Projekt: **Bauleitplanverfahren „Solarpark Wilhelmsthal I“, Gemarkung Steinberg sowie der 8. Änderung des Flächennutzungs- und Landschaftsplanes der Gemeinde Wilhelmsthal (im Bereich des Bebauungsplans „Solarpark Wilhelmsthal I“ im Parallelverfahren.**

hier: frühzeitige Beteiligung der Behörden und sonstigen Träger öffentlicher Belange gemäß § 4 Abs. 1 Baugesetzbuch

Frühzeitige Beteiligung TÖB, Solarpark Wilhelmsthal 1

Bild 1: Hangneigung und mögliche Abflussakkumulation (Berechnung basierend auf DGM1).

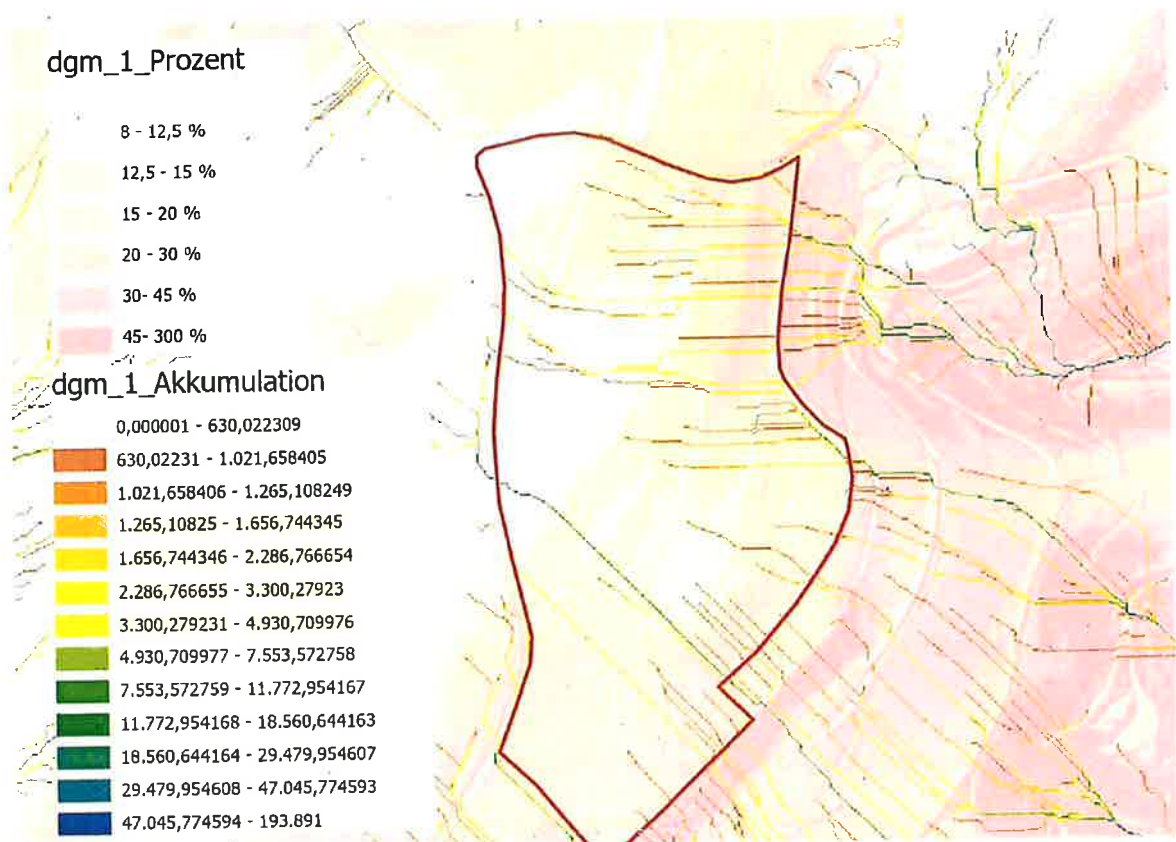
Topographisch und bodenkundlich besteht vor allem im südlichen und östlichen Bereich des beplanten Bereiches (Hangneigung und -richtung) durch die südliche Ausrichtung und konzentrierende Wirkung der Module die Gefahr von erhöhtem direktem Oberflächenabfluss bei Starkregen. Dabei können auch Erosionsereignisse ausgelöst werden.

Im schraffierten Bereich sind Maßnahmen zur Abflussverzögerung bzw. zur besseren Versickerung von Niederschlägen bei Starkregenereignissen zu treffen.

Wegen der standörtlichen Gegebenheiten sind folgende Vorgaben einzuhalten:

- Für die Montage und Befestigung (Ramppfähle) der Module ist eine korrosionsfeste Oberflächenbeschichtung (Zink-Aluminium-Magnesium-Legierung, z.B. Magnelis o.ä.) zu verwenden.
- Wegen des skelettreichen und teilweise scharfkantigen Untergrundes ist ein Vorbohren bzw. Vorrammen erforderlich, da ansonsten mit erhöhtem Abrieb der Beschichtung zu rechnen ist.
- Im Winter ist auf der angrenzenden Straße mit Streusalzeinsatz zu rechnen. Salzbelastetes Oberflächenwasser darf nicht in die PV-Anlage gelangen (siehe hierzu auch DGM1-Ablassakkumulation), da dies zur erhöhten Korrosion führen würde.
